Oblastní nemocnice Jičín – Novostavba pavilonu „A“ pro laboratoře a onkologii

<b>ZMĚNOVÝ LIST</b>			<b>092NZ</b>
<b>Změna trasy vedení UT a ZTI v novém kolektoru</b>			
<b>Stavba:</b>	Náhradní zdroj elektrické energie - nemocnice Jičín		
<b>Objekt:</b>	SO.03.03 - ROZVODY VODY KOLEKTORU, SO 03.04 ROZVODY UT		
<b>Předkládá:</b>	Geosan Group a.s.	<b>Datum:</b>	20.06.2023

**ROZVODY ÚT KOLEKTORU**

SCHEMA ZAPOJENÍ - VODA - HTS  
/ZOBRAZUJE TUV/

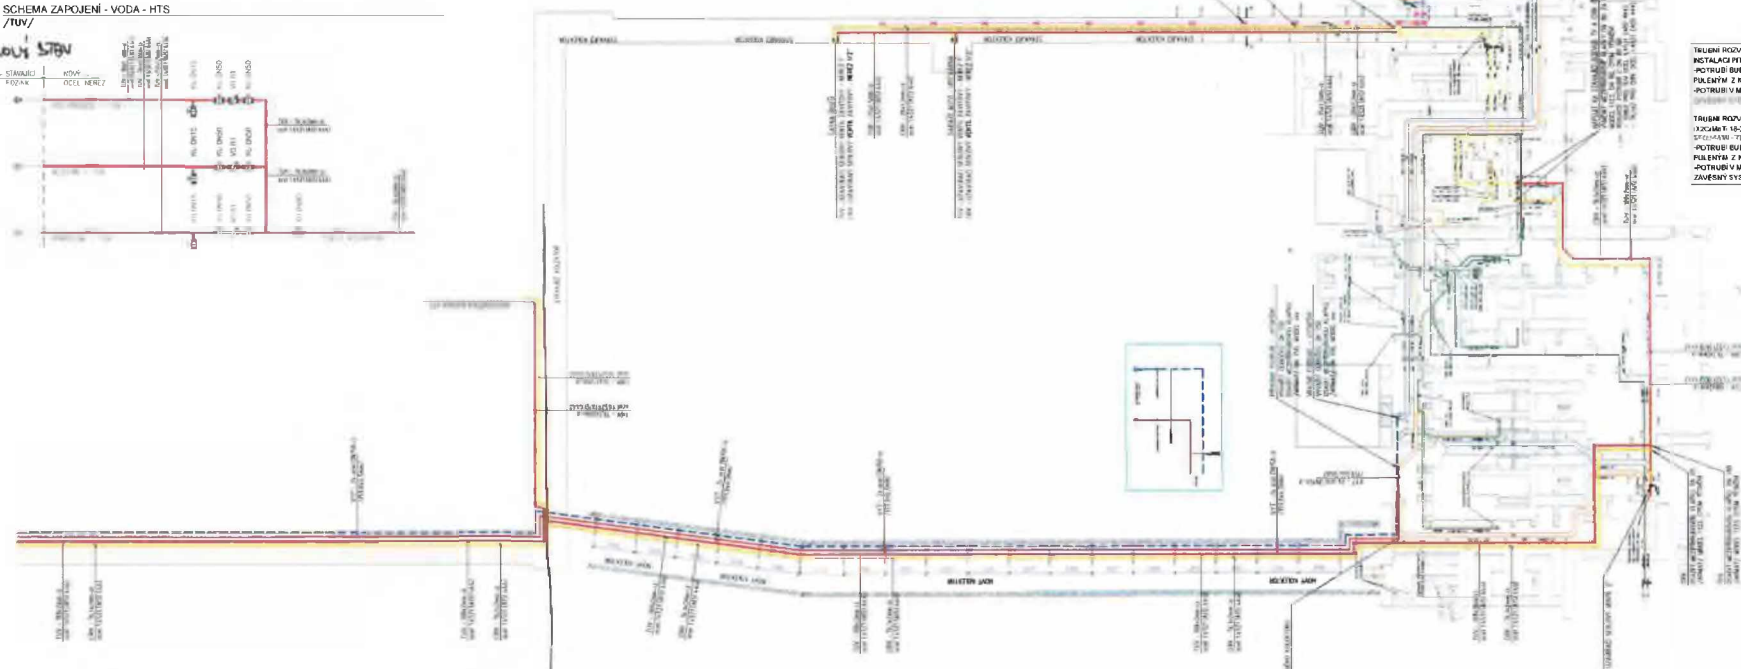
<b>1 Technický popis změny:</b>	
<b>1.1 Popis původního řešení:</b> dle PD	
<b>1.2 Popis nového řešení:</b> Nová trasa vedení v novém kolektoru včetně výměny nevyhovujícího potrubí a doplnění nezbytných armatur.

<b>2 Zdůvodnění změny:</b>	
Jedná se o změny, jejíž potřeba vznikla v důsledku okolností, které zhotovitel jednající s náležitou péčí nemohl předvídat. Změna nemění celkovou povahu veřejné zakázky. Změna je vyvolána nezbytností zachování funkčnosti rozvodů TUV a ÚT po celou dobu provádění. Prostorově dle původního řešení není realizovatelné provedení nových rozvodů před demontáží starých rozvodů, byla by nezbytná odstávka nemocnice nebo zřízení jiných provizorních rozvodů. Provedení realizace je nezbytné provést mimo topnou sezónu. Zároveň zhodnocen stav stávajících přípojek pro jednotlivé pavilony jako havarijní a tedy řeší výměnu této části rozvodů vč. přípojovacích armatur. Stávající rozvody, na které mělo být napojeno potrubí dle původního řešení, jsou na hranici životnosti.
